Bebauungsplan und örtliche Bauvorschriften gemäß § 13 a BauGB " Am Jauchernbach" in Kirchheim/Teck, Beteiligung gemäß § 4 Abs. 2 BauGB

Bebauungsplan und örtliche Bauvorschriften gemäß § 13a BauGB "Am Jauchernbach, 2. Änderung", Planbereich Nr. 15.01/2, Stadt Kirchheim unter Teck, Lkr. Esslingen (TK 25: 7322 Kirchheim unter Teck)

Bebauungsplan und örtliche Bauvorschriften

**„Am Jauchernbach“ – 2. Änderung
in Kirchheim unter Teck**

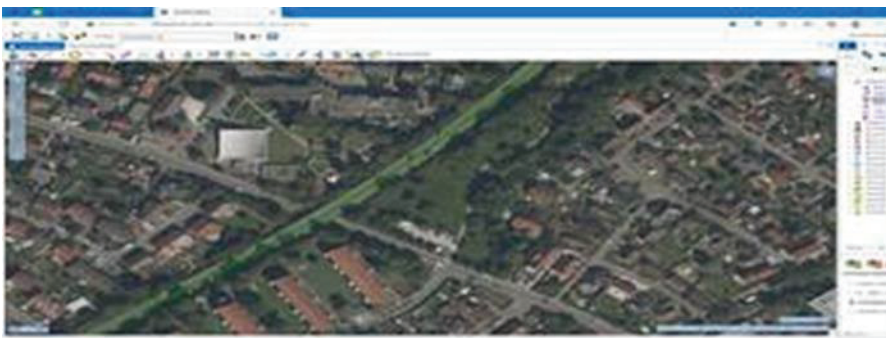
Anbaurechtlich ist der gesetzliche Anbauabstand von 20 m nach § 9 FStrG zur B 297 einzuhalten. Die gilt im Besonderen auch nach § 9 Abs. 6 FStrG für Werbeanlagen jeglicher Art (z. B. auch Fahnenmasten) Ferner werden keine Übertragungen auf Videowänden oder ähnliches aus Gründen der Verkehrssicherheit auf den Bundesstraßen zugelassen. Es ist darauf zu achten, dass durch die Werbeanlagen die Verkehrsteilnehmer auf der Bundesstraße nicht abgelenkt oder geblendet werden können. Ergänzend sind nach § 14 BauNVO Garagen, Carports sowie für Nebenanlagen usw. innerhalb der 20m gemäß § 9 FStrG nicht zugelassen.

Die Erschließung des Flst. 3939/1 erfolgt ausschließlich über das Flst. 4086 / hier : Tan-
nenbergstraße /. Neue Anschlüsse entlang der Bundesstraße sind nicht zulässig.

Anbaurechtlich bestehen von unserer Seite keine Einwendungen. Dessen ungeachtet, ist
darauf zu achten, dass zur Bundesstraße ein ausreichender Blend- /Sichtschutz vorhan-
den sein sollte. Bei einer evtl. Außenbeleuchtung gilt, dass diese eine Blendfreiheit für die
Verkehrsteilnehmer der B 297 sichergestellt ist.

Die Ausführungen sind bitte im schriftlichen sowie im zeichnerischen Teil des Bebauungs-
plans zu übernehmen. Des Weiteren weisen wir darauf hin, dass Lärmschutzmaßnahmen
alleine Sache des Antragstellers sind.
